**CENTRALE PHOTOVOLTAÏQUE DE BEUCAIRE DOMITIA**  
**PC 030 032 22 R0056**

## **Réponse à l'avis de la MRAe du 03/04/2023**

**Objet :** Ce document apporte les éléments de réponse à l'avis délibéré de la Mission Régionale d'Autorité Environnementale (MRAe) remis le 3 avril 2023, concernant le projet photovoltaïque situé avenue Henri-Dunant sur la commune de Beaucaire (30).

**ADDENDUM N°2**

*Schéma de répartition des eaux pluviales*

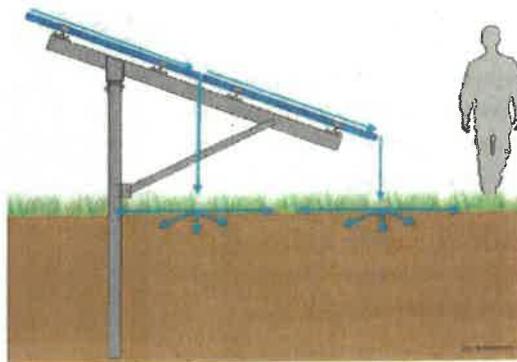
### Répartition des eaux pluviales :

Les eaux pluviales ne seront pas collectées. Sur chaque structure les modules ne seront pas jointifs. Un espace de 2 cm entre les modules permettra l'écoulement des eaux de ruissellement interceptées par le module supérieur. L'eau interceptée par chaque table sera ainsi répartie en 2 volumes. Les tables étant réparties en rangées espacées d'environ 3m sur l'ensemble du site, les eaux interceptées seront donc distribuées de manière homogène sur le terrain permettant de limiter l'érosion des sols.

**Le projet ne modifiera donc pas de façon notable le ruissellement des eaux pluviales.**

*Couche S0*

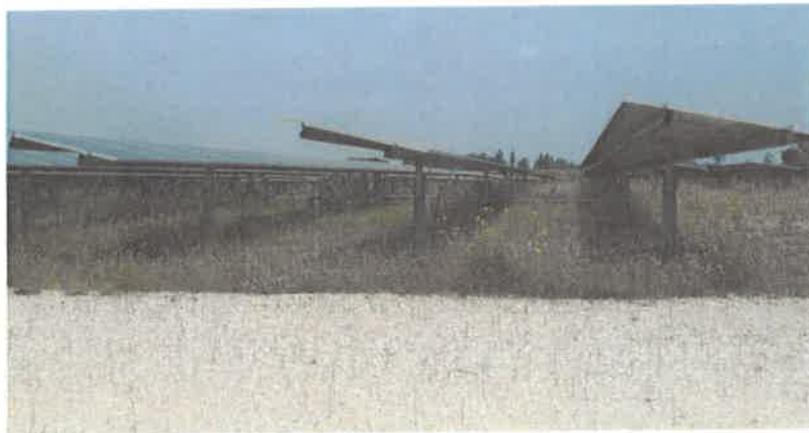
### Perméabilité du sol :

Le sol est constitué de matériaux alluvionnaires (voir photo ci-contre) permettant une très bonne infiltration des eaux de pluie. En effet, les sondages géotechniques réalisés récemment sur le parc de Beaucaire Matagot (terrain identique à celui de Domitja) témoignent d'une couche relativement lâche de couvèrt de gravier à sable moyen sur une épaisseur de 20 cm environ (couche S0) recouvrant une couche de gros gravier (couche S1).

Plan d'implantation de Beaucaire Domitia (identification des pistes lourdes)

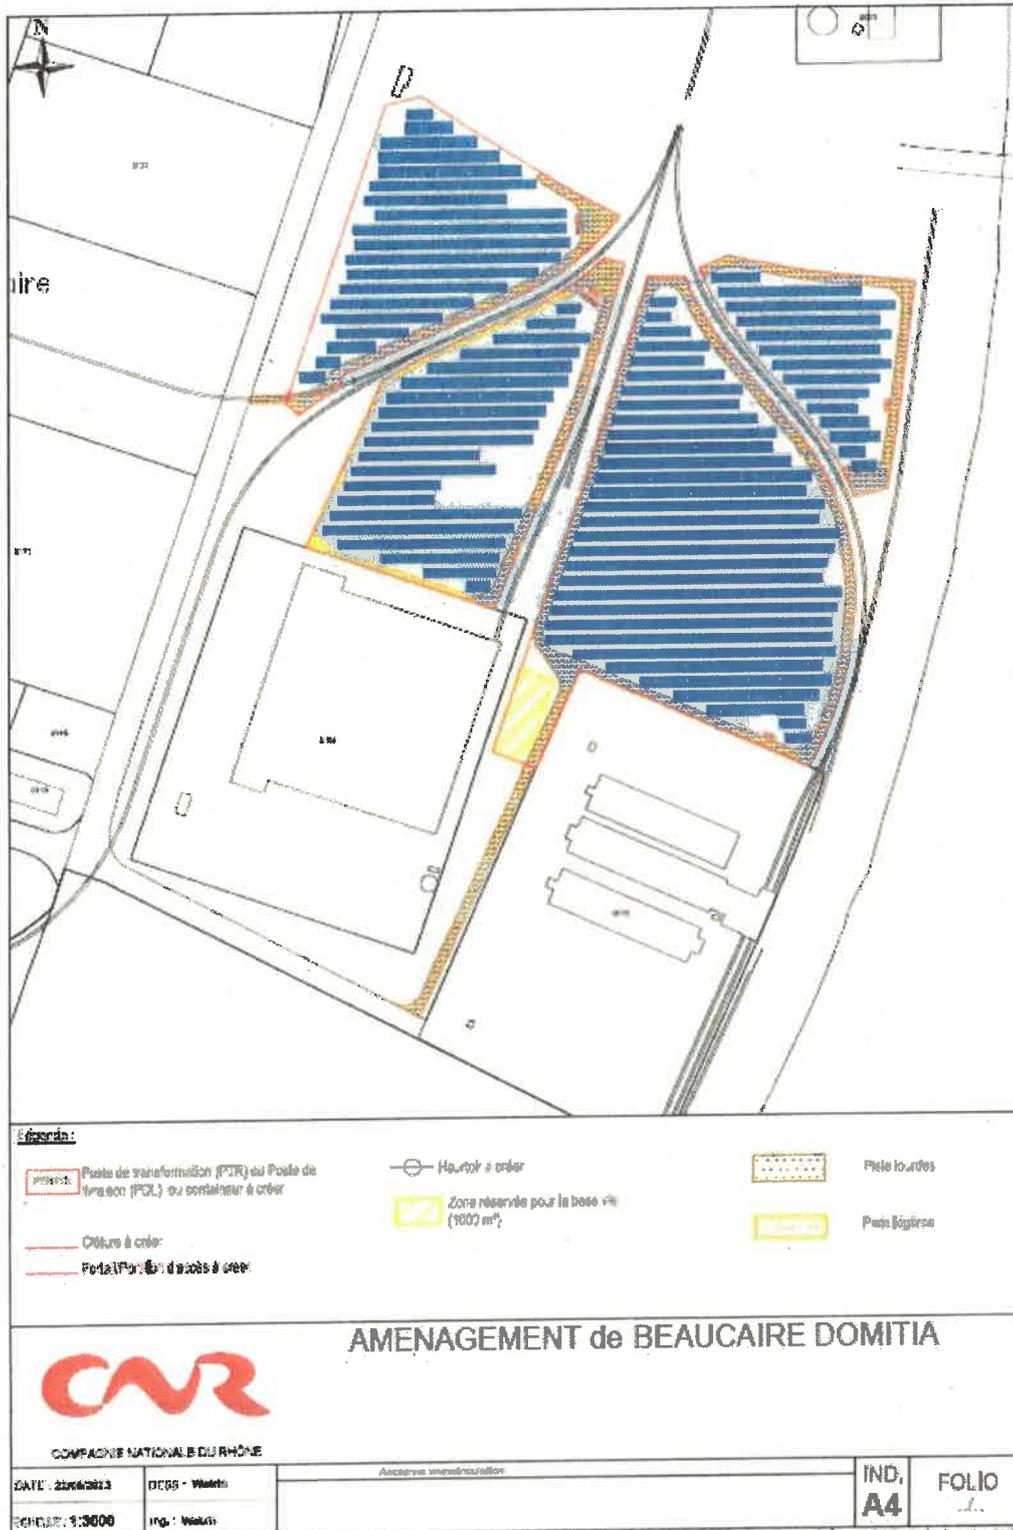
Le permis de construire n° PC 030 032 22 0056, pour la construction d'une centrale photovoltaïque au sol sur la zone industrielle et portuaire de Beaucaire (Avenue Henri Dunant), a été déposé le 30 septembre 2022. Afin d'apporter des précisions sur les éléments soulevés par le service Police de l'Eau de la DDTM du Gard et de la DREAL ARA dans son courrier du 7 avril 2023, le présent addendum apporte les compléments suivants au dossier.

- Rubrique 2.1.5.0 :

La répartition entre les pistes lourdes et légères est précisée sur la carte ci-dessous.

**La surface totale considérée comme interceptant les écoulements étant de 9 413 m<sup>2</sup> (pistes lourdes et postes électriques), le projet n'est pas soumis à Autorisation ni à Déclaration au titre de la rubrique 2.1.5.0.**

**Compte-tenu des éléments présentés ci-dessus et notamment des retours d'expérience acquis sur les 3 premiers projets photovoltaïques de Beaucaire, il n'est pas jugé nécessaire de prévoir un volume de rétention au titre de la compensation des imperméabilisations.**

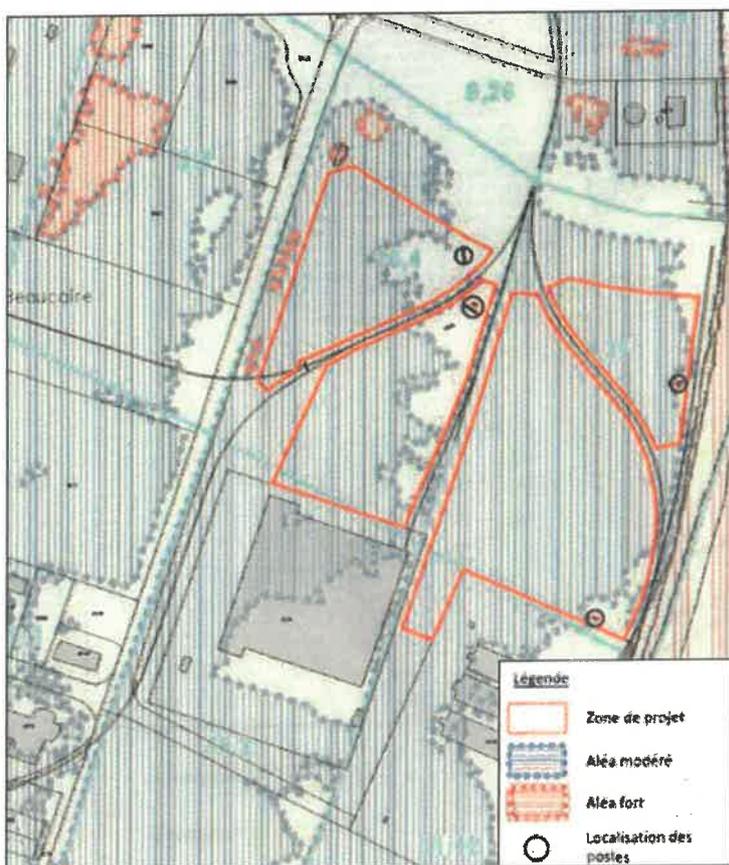
• Rubrique 3.2.2.0 :

Installations, ouvrages, remblais dans le lit majeur d'un cours d'eau :	
1° Surface soustraite supérieure ou égale à 10 000 m <sup>2</sup>	Autorisation
2° Surface soustraite supérieure ou égale à 400 m <sup>2</sup> et inférieure à 10 000 m <sup>2</sup>	Déclaration
<i>Au sens de la présente rubrique, le lit majeur du cours d'eau est la zone naturellement inondable par la plus forte crue connue ou par la crue centennale si celle-ci est supérieure. La surface soustraite est la surface soustraite à l'expansion des crues du fait de l'existence de l'installation ou ouvrage, y compris la surface occupée par l'installation, l'ouvrage ou le remblai dans le lit majeur.</i>

Le projet photovoltaïque de Beaucaire Domitia est concerné par la zone M-Uesm (zone bleue) du PPRI du Rhône : espace stratégique en mutation, inondable par un aléa modéré.

Le règlement de la zone M-Uesm autorise l'installation de centrales photovoltaïques au sol, sous réserve d'adapter le projet au risque inondation :

- Les panneaux photovoltaïques sont positionnés au-dessus de la cote des Plus Hautes Eaux (PHE).
- La clôture sera un grillage à mailles larges permettant une transparence hydraulique (plus petit côté supérieur à 5 cm).
- La solidité de l'ancrage des poteaux est garantie pour résister au débit, à la vitesse de la crue de référence et à l'arrivée d'éventuels embâcles. A ce stade, il n'est pas possible de préjuger d'une solution technique d'ancrage (battage ou préforage).

Les postes étant situés hors zone inondable, il n'y a pas de surélévation prévue par rapport au terrain naturel. Il n'est pas non plus prévu de surélever les pistes. Le projet n'est pas soumis à Autorisation ni à Déclaration au titre de la rubrique 3.2.2.0.
